Mission régionale d'autorité environnementale

Île-de-France

**Avis en date du 24 août 2018
de la Mission régionale d'autorité environnementale d'Île-de-France
sur le projet de construction de la tour *The Link* à Puteaux (92)**

Illustration 1 :Secteur Esplanade sud, immeuble Le Michelet (en rouge) et bâtiments voisins – source : étude d'impact page 155

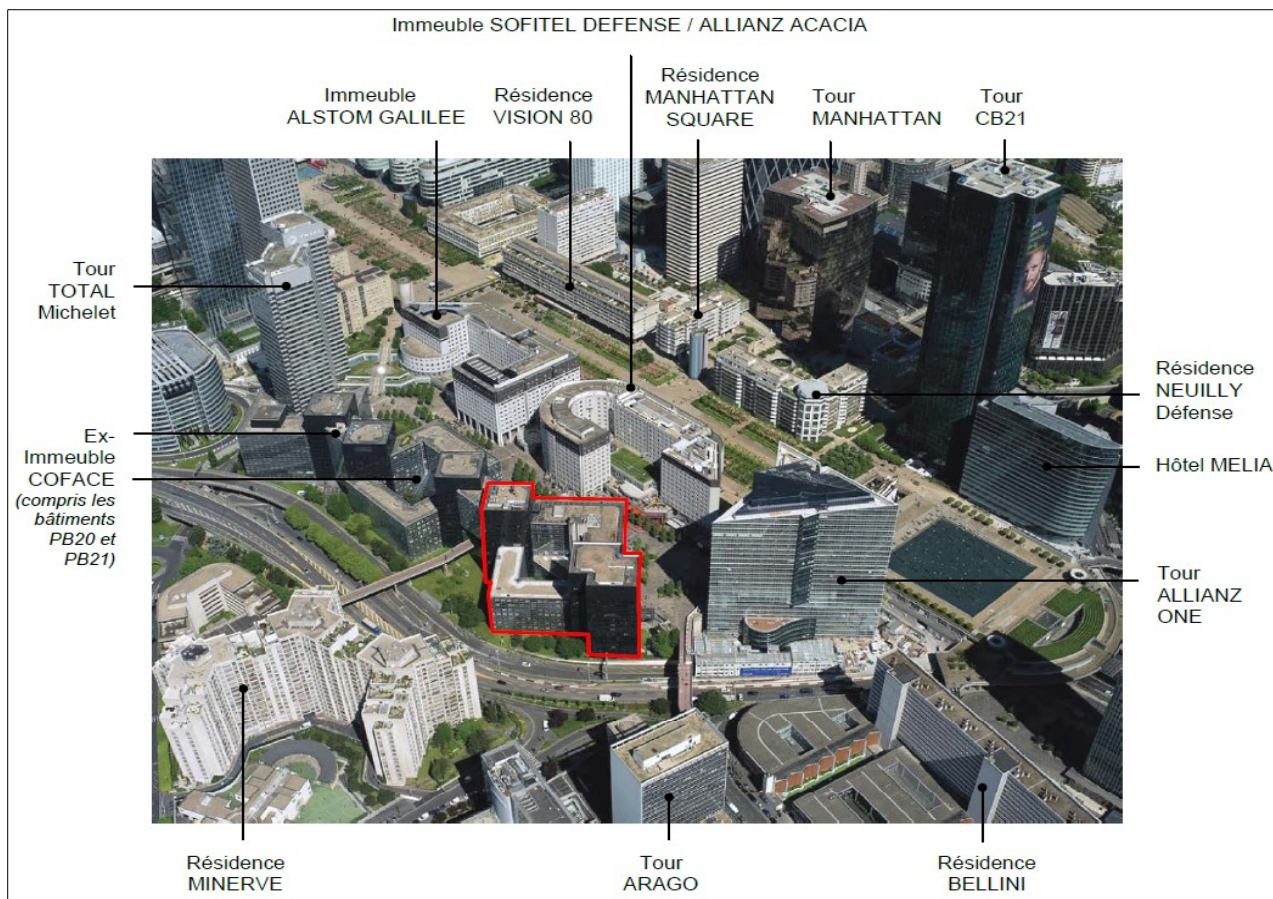
À noter que les résidences Minerve et Bellini, en vis-à-vis du site d'implantation, sont occupées par environ 750 logements, ce que l'étude d'impact devrait présenter plus clairement.

Illustration 2 :Élévation des façades sud-ouest et nord-est du projet The Link – source : étude d'impact page 102

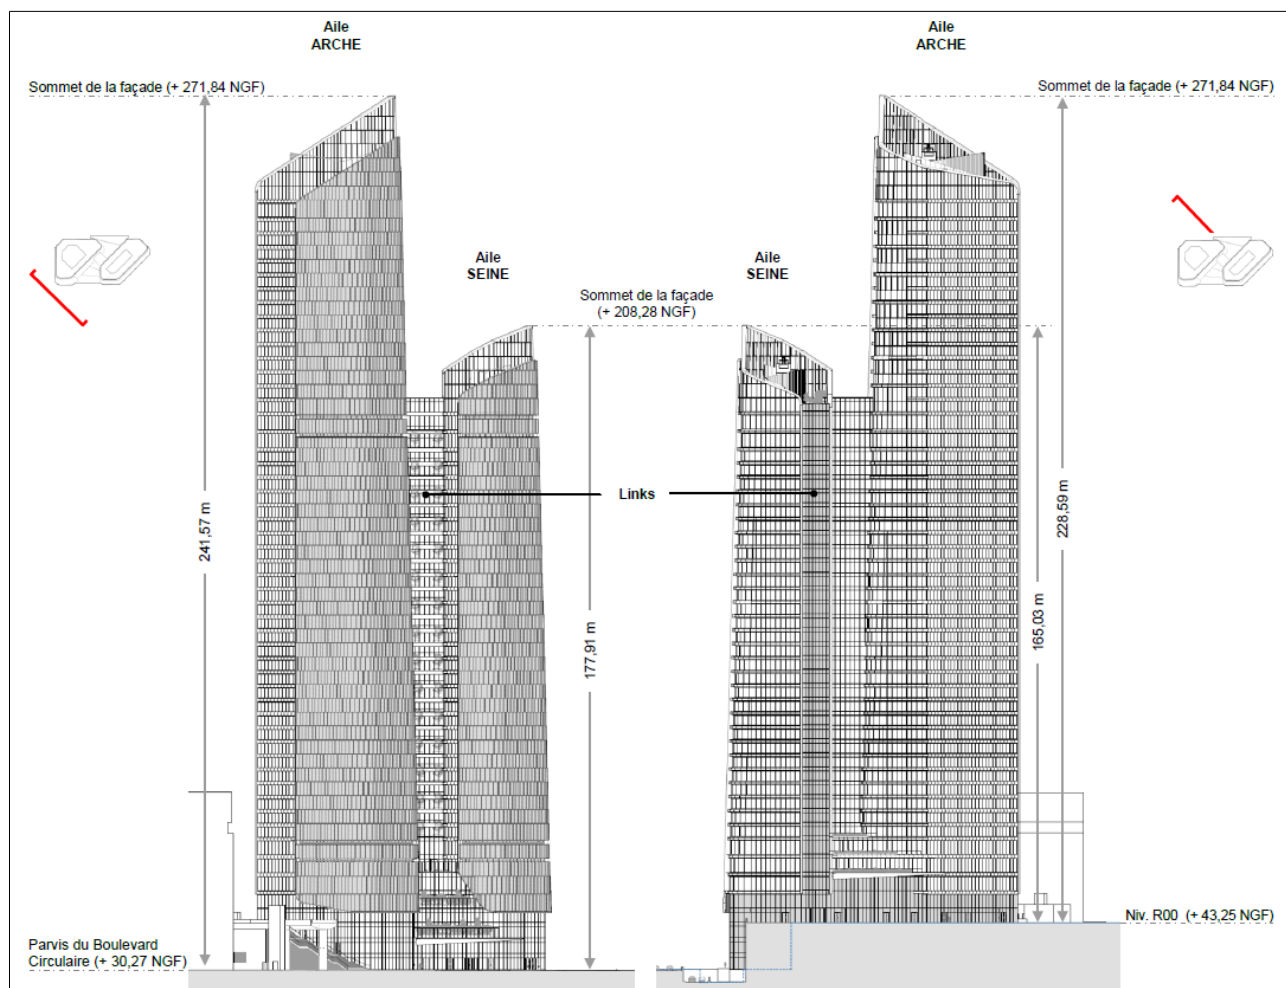
Enfin, le maître d'ouvrage indique que le plancher bas du dernier niveau accessible au public est situé à une hauteur de 199,84 m par rapport au niveau R00, accessible aux engins de secours et de lutte contre les incendies. À ce titre, le bâtiment est classé, du point de vue des mesures réglementaires de sécurité, comme Immeuble de grande hauteur à usage de bureaux de catégorie 2 (IGH W 2), applicable dès lors que cette hauteur dépasse 50 m, ce que l'étude d'impact mentionne (pages 142-143). En l'occurrence, le projet s'inscrit juste en-deçà du seuil de 200 m, pour lequel la classification plus exigeante d'immeuble de très grande hauteur (ITGH) s'applique⁵. Pour la bonne information du public, la MRAe estime qu'il serait utile de rappeler les règles de sécurité applicable à la catégorie ITGH et les raisons du choix de ne pas s'y inscrire.
